拒絕理由通知書

平成11年 特許願 第102965号

株式会社村田製作所様

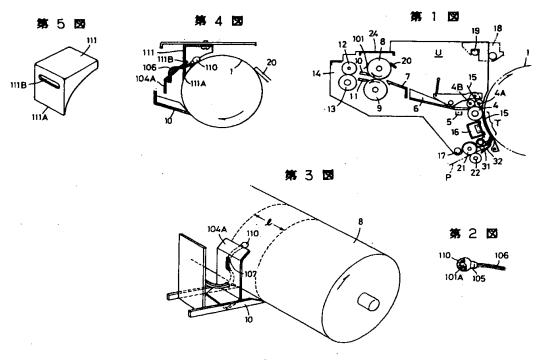
"温度検出素子(「サーミスタ素子101A」)に形成された端子電極にリード線(「テフロン被覆ニッケル撚線のリード線106」、あるいはそれと「ステンレス支持板104A」を併せたもの)が取り付けられており、 前記リード線はバネ性を有することを特徴とする温度センサ。" (本願の請求項1に係る発明)

が記載されている(「テフロン被覆ニッケル撚線のリード線106」は、多少のバネ性を有するはずのものであるし、そうでないとしても、それと「ステンレス支持板104A」を併せたものは明らかにバネ性を有するものである。)。

「前記温度検出素子および前記リード線が絶縁被覆されている」(本願請求項 3)

の点も開示されている(「球状ガラス110で覆い」や「テフロン被覆・・のリード線」に留意)。

" "バネ性を有する" ようにするために、その材質として、「リン青銅、洋白、ベリリウム、SUS、Cu-Ti合金またはこれらにめっきを施したもの」を使用すること。" (本願の請求項2に係る発明に相応)

は、前記引用文献1にも開示される(「弾性」を付与する材料としての「ステンレス支持板104A」に留意)ように、周知慣用のことと認められる。
